Onderwerp
U krijgt geen omgevingsvergunning

Ons kenmerk
2026W0216

U heeft op 30 januari 2026 een omgevingsvergunning aangevraagd voor het plaatsen van een dakkapel op het adres Henk Blankestijnstraat 15 in Wageningen. Wij hebben een besluit genomen over uw aanvraag.

het plaatsen van een dakkapel
locatie Henk Blankestijnstraat 15 in Wageningen
kadastraal bekend gemeente Wageningen, sectie , nummer .

Doorsnede - nieuw
SCHAAL 1:100

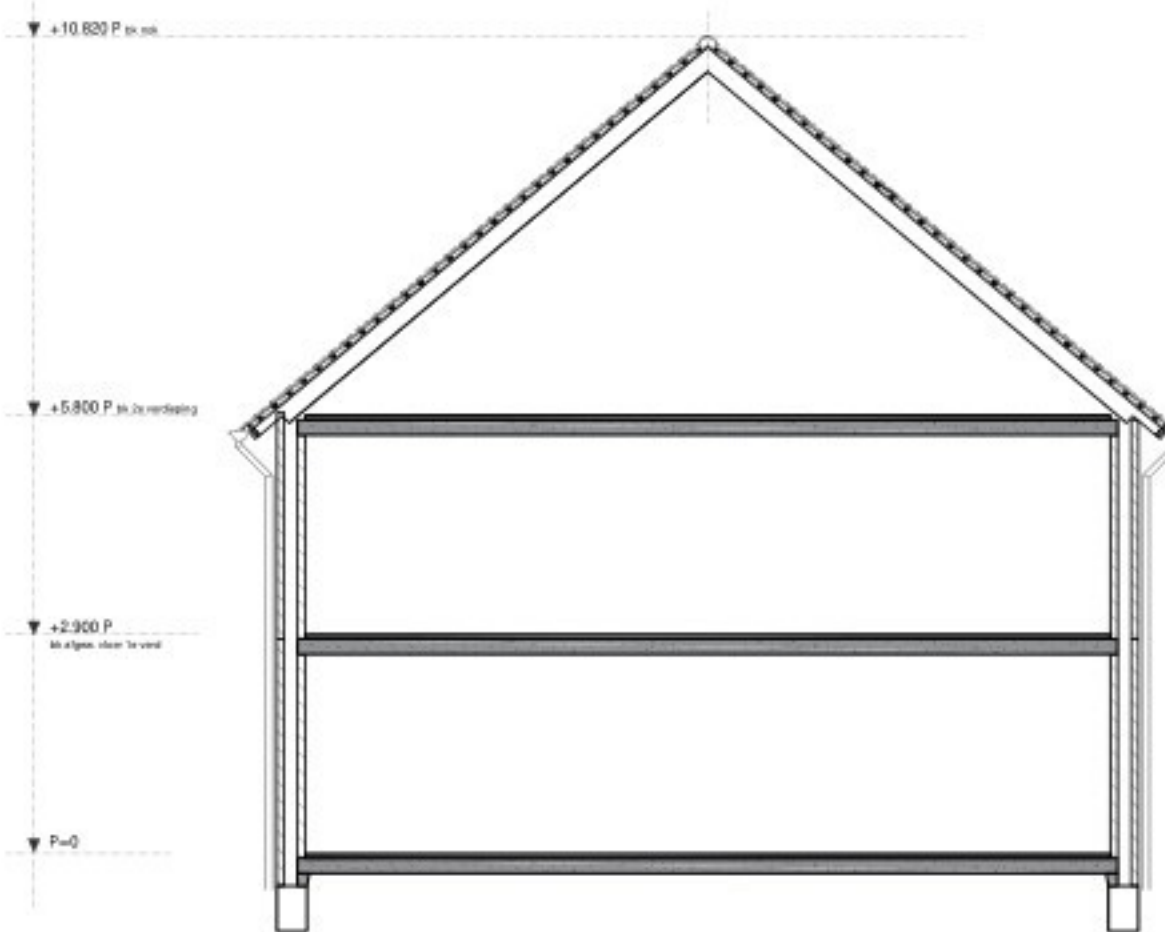
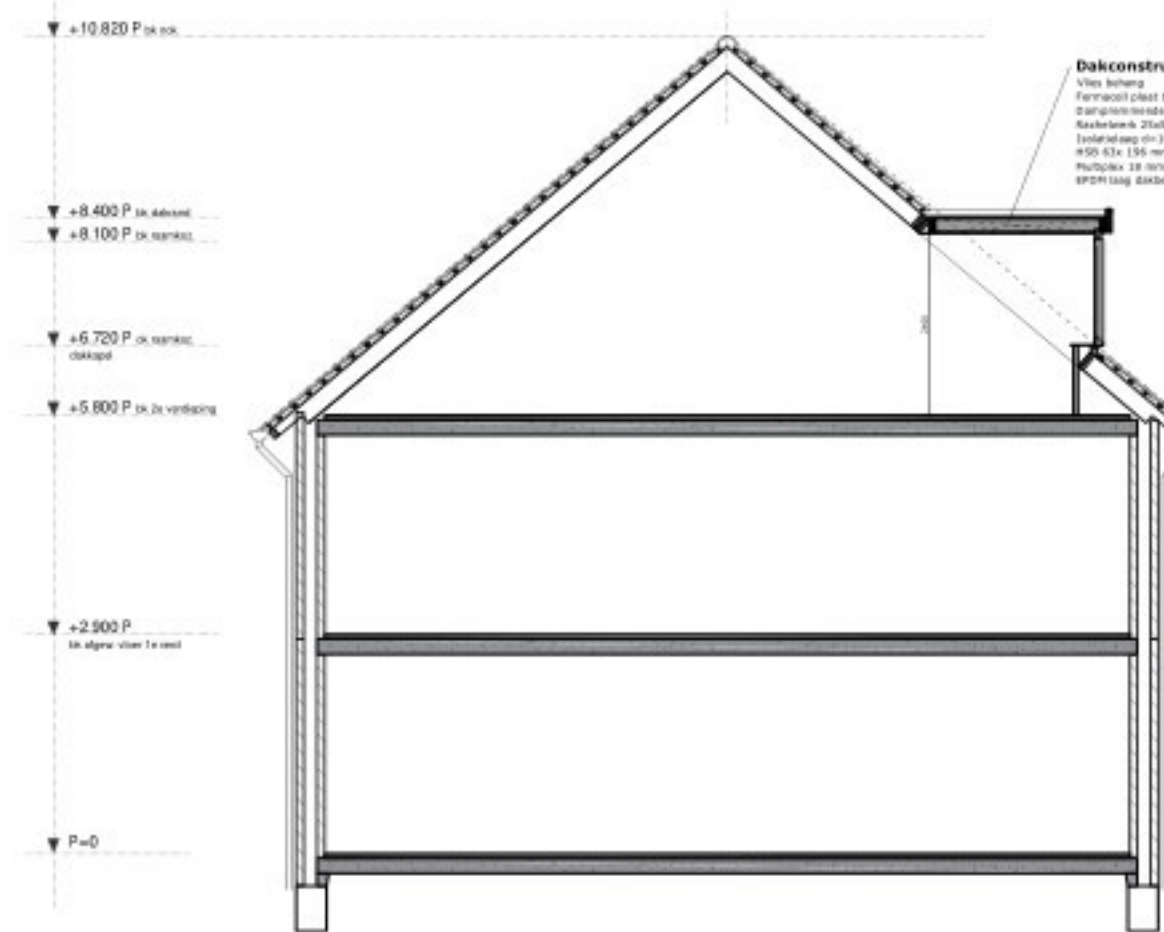
Op grond van artikel 9.2.1, onder i, van het omgevingsplan moet een dak een minimale dakhelling van 10 graden hebben. Het bouwplan voorziet ter plaatse van de dakkapel in een plat dak en voldoet daarmee niet aan deze regel.

Wij zijn van oordeel dat medewerking in dit geval alleen wenselijk is indien de dakkapel wordt aangepast en aansluit bij de bestaande dakkapel op Henk Blankestijnstraat nr.  die als trendsetter binnen de straat kan worden beschouwd. Een dergelijke aanpassing draagt bij aan een rustig en samenhangend straatbeeld.

In de huidige vorm sluit het bouwplan hier niet op aan. Daarom maken wij geen gebruik van de afwijkingsmogelijkheid zoals opgenomen in artikel 9.4, onder d van de planregels.

Om in aanmerking te komen voor medewerking dient de dakkapel te worden aangepast zodat deze qua vormgeving, maatvoering en uitstraling aansluit bij de bestaande dakkapel op Henk Blankestijnstraat  Hiermee wordt aangesloten bij de trendsetter in de straat en ontstaat een rustig en samenhangend straatbeeld, zoals toegelicht in de beoordeling.
